教育・技術第11-21号
平成23年11月18日

国土交通省自動車局からのお知らせについて

(株) オートボックスセブンによる自主改善の実施について (至急展開)

(株) オートボックスセブンによる自主改善の実施について

不具合箇所説明図

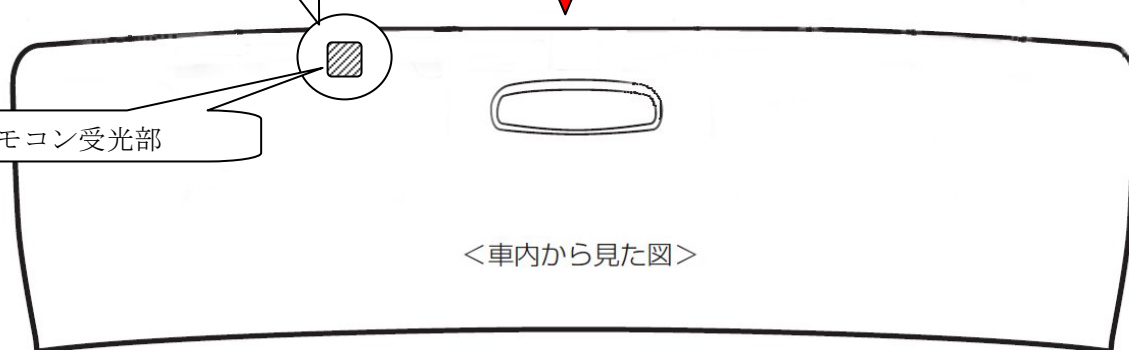
自主改善開始日	平成23年11月11日
不具合の内容	後付け部品として販売及び取付けした地上デジタルテレビチューナーにおいて、操作用リモコン受光部が前面ガラスに貼付けられているため、道路運送車両の保安基準に適合しない。
改善の内容	全車両、前面ガラスに貼付けられたリモコン受光部を適切な位置に移設する。
クレーム件数	1件
事故の有無	なし
使用者に周知させるための措置	<ul style="list-style-type: none"> ・使用者にダイレクトメール及び電話により通知する。 ・(株) オートボックスセブンホームページへの掲載。 ・全店舗の店頭においてポスターによる告知を行う。

不具合発生箇所

リモコン受光部

改善箇所説明図

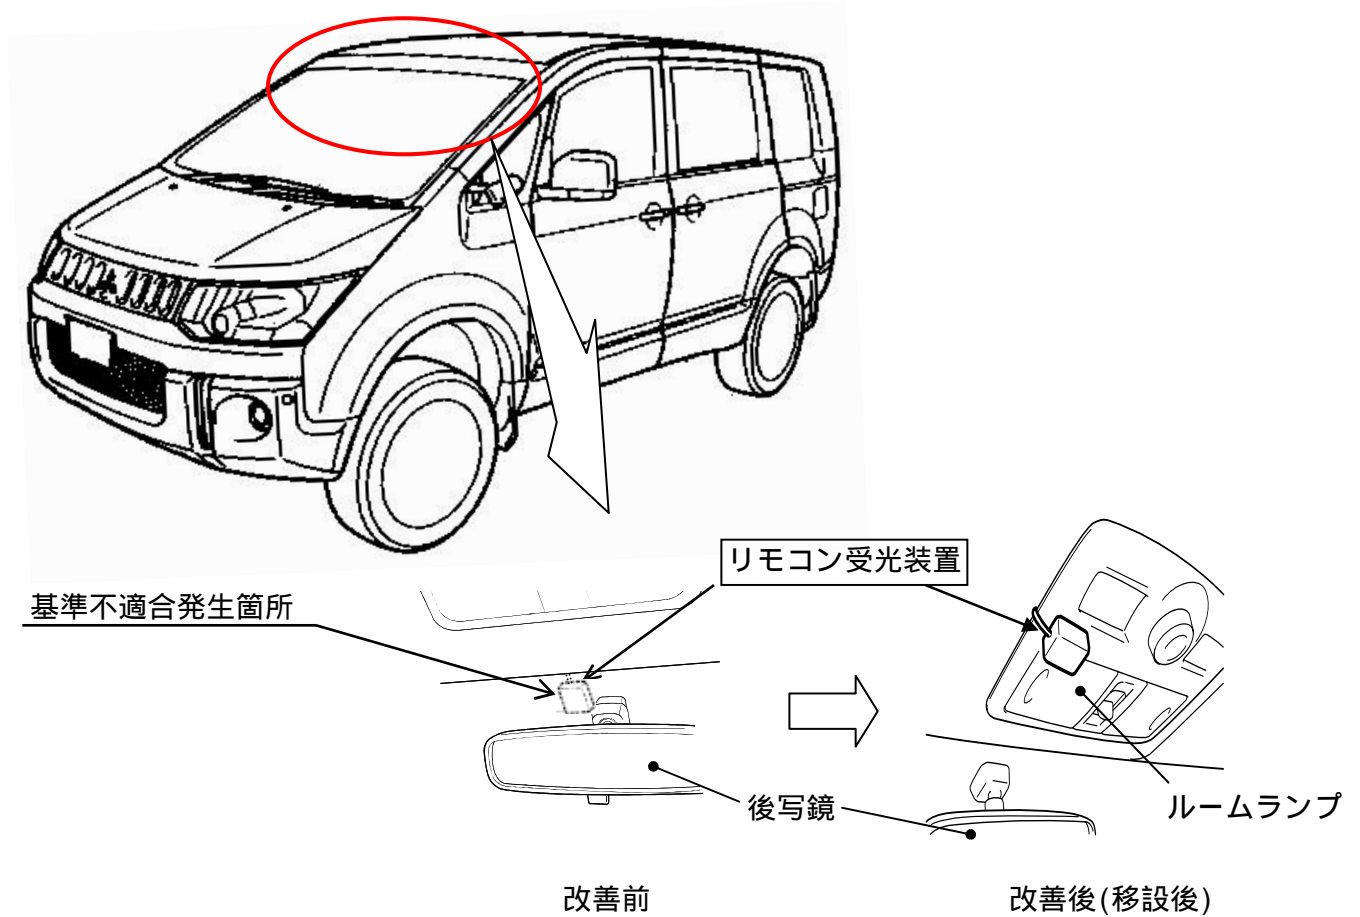
地上デジタルテレビ受信機を装着した特別仕様車において、当該受信機用リモコンの受光装置が前面ガラスに貼付けられているため、道路運送車両の保安基準に適合しない。

全車両、前面ガラスに貼付けられたリモコン受光装置を移設する。

注：図中の 内は移設部品を示す。

識別：運転席ドア側ドアチェッカー取付けボルト（上側）に、白または黄色のペイントを塗布する。
